Nowy czujnik ciśnienia PT/MAP 5.5 bar

Program Landirengo OMEGAS dla systemów MPI, zakładka „F5 ciśnienie” :

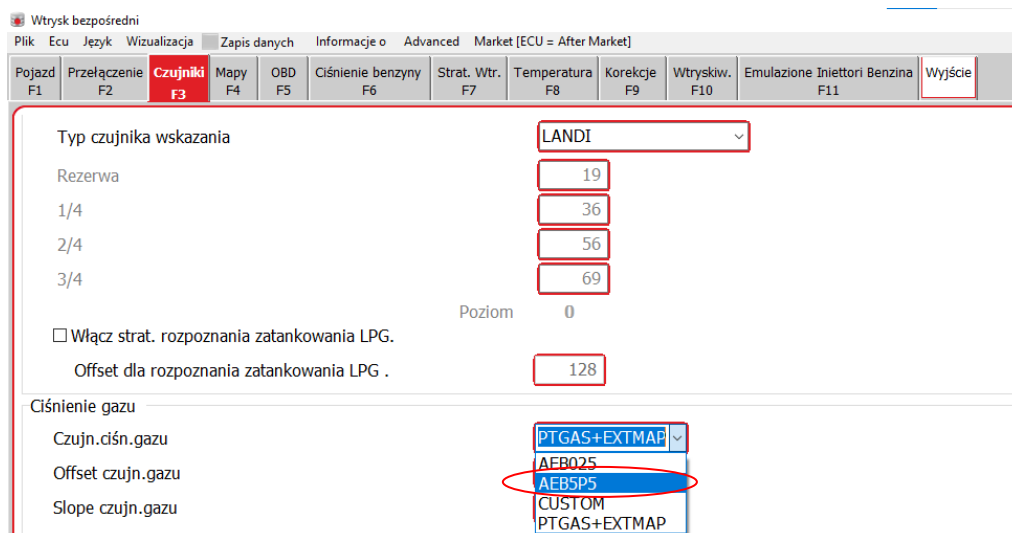
Uwaga: Aby zastosować nowy typ czujnika **AEB5P5** należy pobrać i zainstalować najnowsze wersje programu Omegas 4.2.2.20, oraz Omegas DI 4.00.00.62 , które są dostępne na stronie landi.pl w strefie klienta – zakładka warsztat. Następnie wybrać odpowiedni czujnik dostępny z rozwijanej listy.

W przypadku korzystania z gotowych konfiguracji dostępnych na stronie, nie ma konieczności przeprowadzania ponownej kalibracji, a jedynie należy wybrać aktualny czujnik z listy.
